## Contribution à l'enquête publique sur le projet d'élevage de 90 000 volailles à Thieffrain

Vendredi 14 octobre 2022

*Carte extraite du site [geoportail.fr](http://geoportail.fr)*

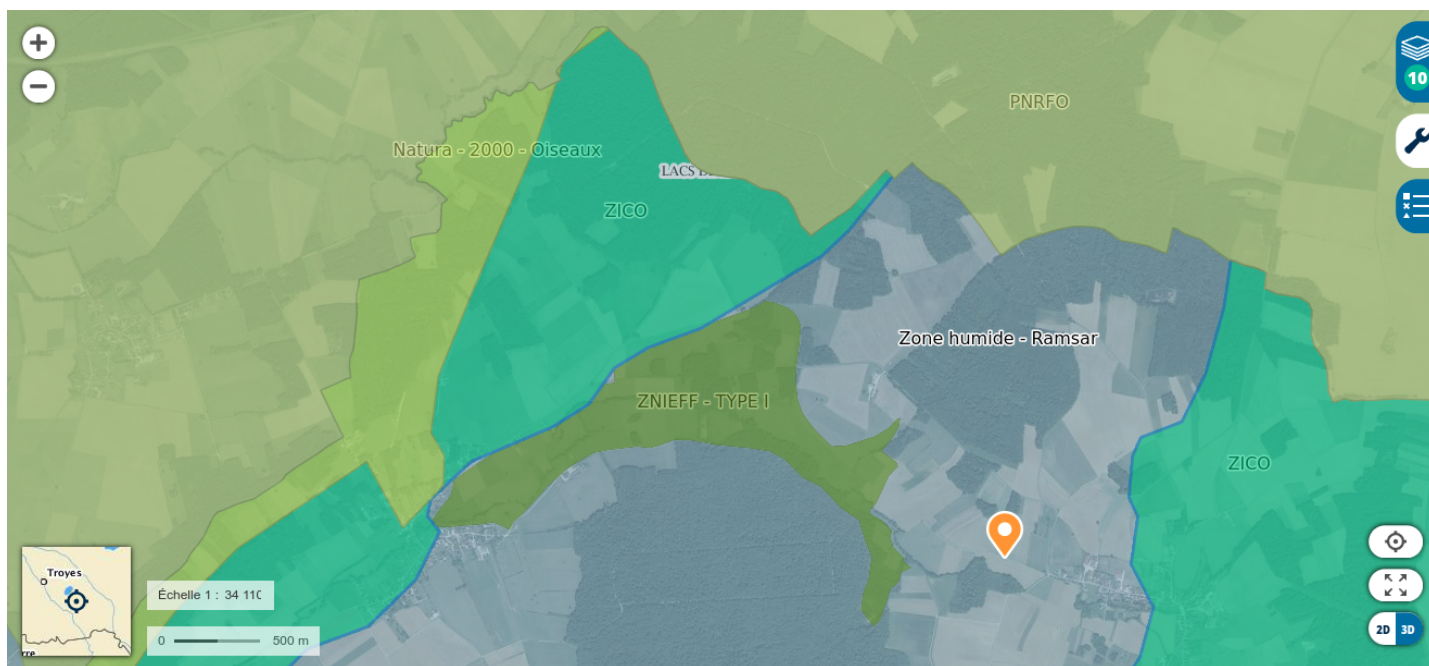
**En résumé :** le projet est prévu au coeur de multiples espaces naturels protégés :

Sauf à l'inscrire en plein coeur du PNRFO, il était difficile de trouver un plus mauvais site pour ce projet d'élevage industriel.

- Incompatibilité avec la règle 9 du SRADDET : "Préserver les zones humides " et plus généralement l'ensemble des objectifs du SRADDET visant à protéger les espaces naturels. Par les risques de pollution qu'il induit, ce projet situé en pleine zone humide ne permet pas cette préservation ou, à tout le moins, en complique sérieusement la réalisation.
- Incompatibilité avec le SCOT des Territoires de l'Aube, notamment avec les objectifs 2.2 visant à préserver la trame verte et bleue et les objectifs 2.3 visant à favoriser une agriculture de proximité :
